Objet : REIMS – Caserne Colbert – Prestations du Lot 11-Cloisons-Doublages-Faux plafonds

## Compte rendu acoustique de la réunion de mise au point du Lot 11-Cloisons-Doublages-Faux plafonds du 16/01/2014

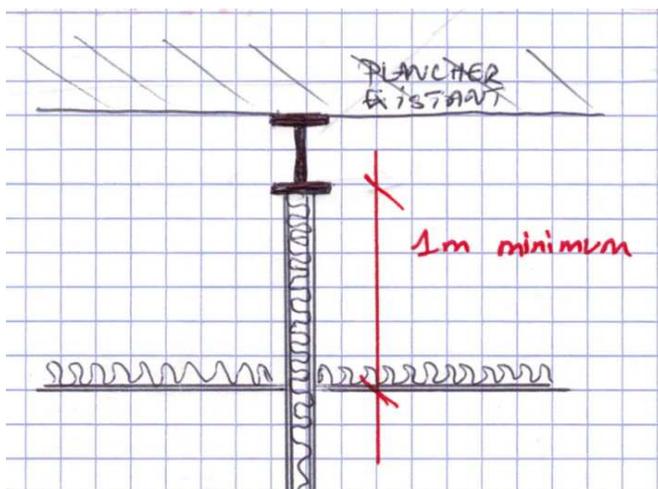
À l'heure actuelle, des cloisons séparatives percutent les éléments de charpente métallique et donc ne sont pas toute hauteur. Afin de pouvoir conserver les isolements acoustiques de cette cloison, il faudra contrôler que le plafond plein ne soit pas à moins d'une distance de 1 m de la tête de la cloison :

Dans le cas contraire, des dispositions devront être envisagées afin de boucher l'espace entre les voûtains existants et l'élément de charpente.

Les cloisons ne percutant pas les éléments de charpente, elles seront toute hauteur jusqu'en sou-face du plancher existant et tous les espacements des voûtains comblés.

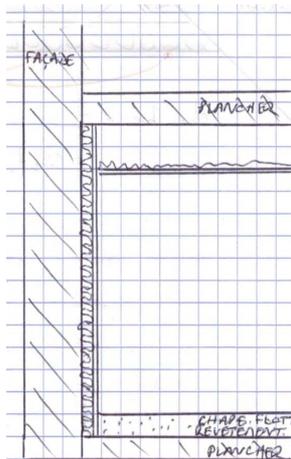
Il est rappelé qu'il est strictement interdit de coller une plaque de plâtre sur de la maçonnerie ou des parois lourdes. Les doublages esthétiques sur l'ensemble des murs de refend existant seront bien sur ossature métallique.

Les doublages de façade ne doivent pas être filant devant les cloisons, ils seront bien posés après celles-ci.

Le complexe du doublage de façade (1 BA13 + 120mm de laine minérale) participe à l'isolement vis-à-vis des bruits extérieurs. De ce fait, il doit être complet sur toute la hauteur de la façade de chaque local (i.e. de plancher bas à plancher haut). En aucun cas, il ne doit s'arrêter après le plafond.

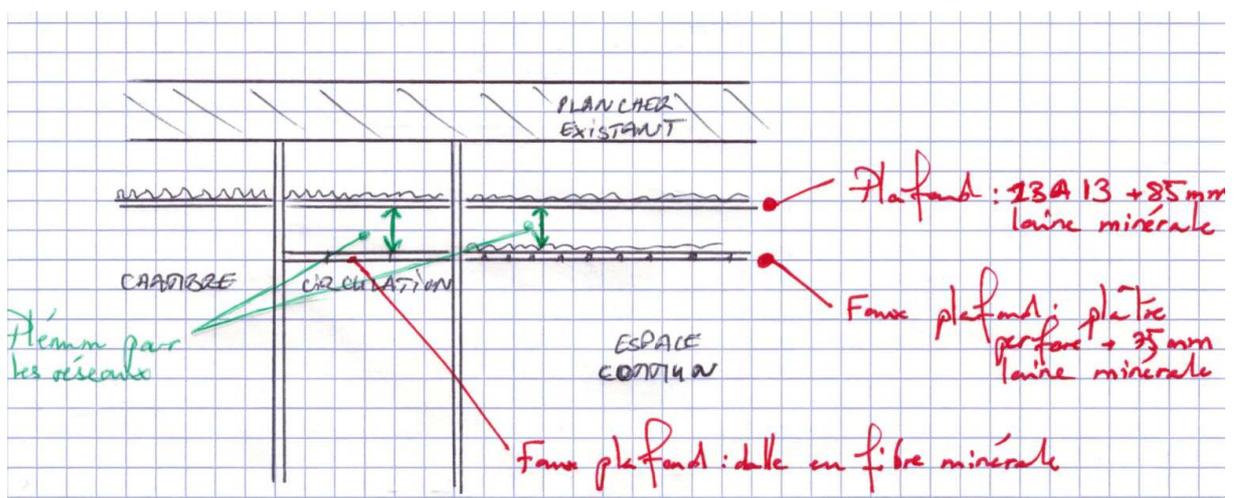
Le plafond décrit en sous face de l'ensemble des planchers existants doit être disposé sur l'ensemble de chaque sous-face des planchers existants, quels que soient les locaux (circulation, chambre, espaces communs, laverie, etc.). Il doit être compris comme un doublage permettant d'augmenter la performance acoustique de l'existant. Si des réseaux de lots techniques doivent être masqués, cela pourra se faire par un faux plafond qui ne remplace pas un plafond plâtre. Le faux plafond, s'il est nécessaire, ne doit pas substituer le plafond décrit.

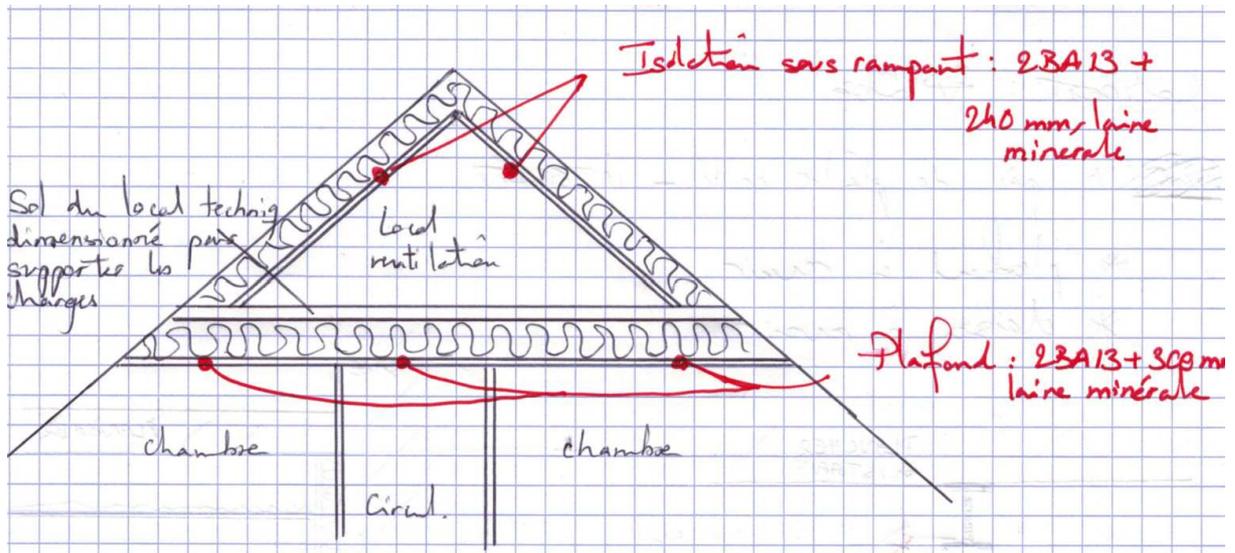
Pour le R+4, dans la notice acoustique, il est décrit deux types de plafonds :

- 2 BA13 + 300mm de laine minérale : plafond dans les chambres permettant de contenir les bruits émis par les centrales de ventilation et ainsi répondre aux objectifs de niveaux de bruits des équipements techniques perçus dans les chambres ;
- 2BA13 + 240mm de laine minérale : isolation sous rampant dans les locaux techniques permettant de contenir les bruits émis par les centrales de ventilation et ainsi répondre aux exigences du décret pour la protection du voisinage.

Le faux plafond en plaque de plâtre perforé, ne participant qu'à l'absorption dans les espaces communs, ne doit pas substituer le plafond en plâtre plein, qui lui participe à l'isolement entre espaces communs et chambres (cf. schéma ci-dessus).
